Mission régionale d'autorité environnementale

**Avis sur le projet d'exploitation
du parc éolien Chemin de Châlons 2
à Saint-Martin-aux-Champs, Cheppes-la-Prairie et Songy (51)
porté par la société RWE Renouvelables France SAS**

N° réception portail : 000988/A P
n°MRAe 2025APGE20

Figure 4: Principaux couloirs de migration de l'avifaune en Champagne-Ardenne

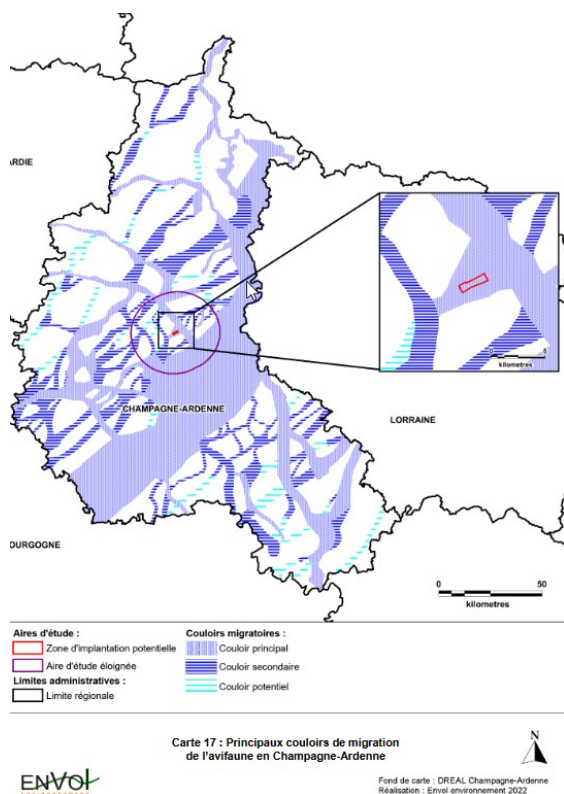
Néanmoins, le dossier précise que la zone du projet se situe dans un couloir de migration principal des oiseaux (avifaune) défini dans le SRE. Ainsi, les potentialités de survol de la zone d'étude par l'avifaune migratrice au cours des phases pré-nuptiales et post-nuptiales sont accrues.

De plus, l'Ae constate que selon la nouvelle cartographie des zones favorables au développement de l'éolien¹² (ZFDE), plus récente (2023) (s'appuyant sur les SRE pour les couloirs migratoires, et englobant d'autres enjeux, comme la saturation visuelle et le patrimoine paysager et architectural par exemple), **la zone d'implantation du projet se situe en dehors des zones favorables.**

En outre, l'Ae souligne que le SRE mentionne une obligation de portée générale, d'éviter les couloirs de migration des oiseaux, en prévoyant que des zones d'évitement soient réservées à cet effet. Enfin, la question de la préservation des paysages y est également mentionnée en tant que principe général.

Ainsi, l'Ae ne partage pas l'affirmation du pétitionnaire consistant à considérer que la zone d'implantation du projet est favorable à l'éolien d'après le Schéma régional éolien Champagne-Ardenne (SRE).

L'Ae recommande au pétitionnaire d'examiner des solutions de substitution raisonnables pour le choix de site, au sens de l'article R.122-5 II 7° du code de l'environnement¹⁵, de façon à démontrer que le site retenu, après une analyse multi-critères, est celui de moindre impact environnemental.

Elle recommande notamment au pétitionnaire de choisir des sites alternatifs situés en secteur favorable selon la cartographie des zones favorables au développement de l'éolien (ZFDE) de 2023.

Figure 8: Carte de situation du projet au regard de l'Aire d'influence paysagère zone d'engagement (Mission Coteaux, Maisons et Caves de Champagne, 2018)

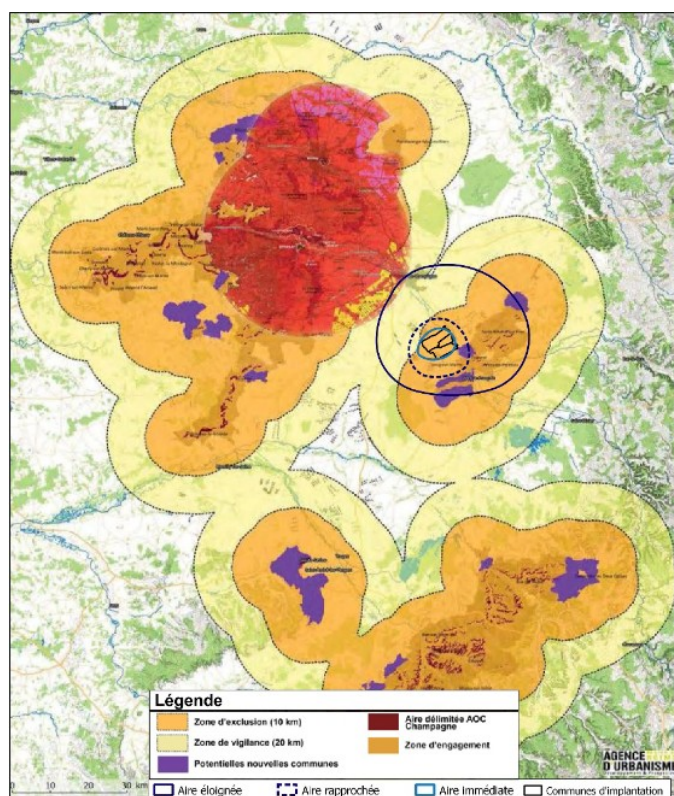
L'ensemble du parc éolien en projet est localisé à proximité de la Zone d'engagement des Coteaux, Maisons et Caves de Champagne, dans la zone d'exclusion définie par l'Aire d'Influence Paysagère (AIP) de la Zone d'engagement de la Charte éolienne de la Mission élaborée en 2018.

La Charte éolienne élaborée en 2018 par la Mission préconise en zone d'exclusion, de ne pas développer de nouveau parc éolien sauf en cas de non-covisibilité avec le vignoble. Dans le cas d'une extension d'un parc existant, le projet doit respecter la trame d'implantation existante, les hauteurs des machines déjà implantées et ne pas fermer l'horizon. Cette extension doit alors considérer le paysage environnant, sa géographie, sa topographie et ses composantes.

Par ailleurs, l'Ae partage l'interrogation de la Mission UNESCO sur la pertinence du dépôt de ce dossier, les éoliennes proposées en extension venant s'implanter au droit d'éoliennes qui avaient été retirées dans le cadre du projet initial Chemin de Châlons afin de laisser un espace de respiration dans cette zone déjà bien saturée en éoliennes.
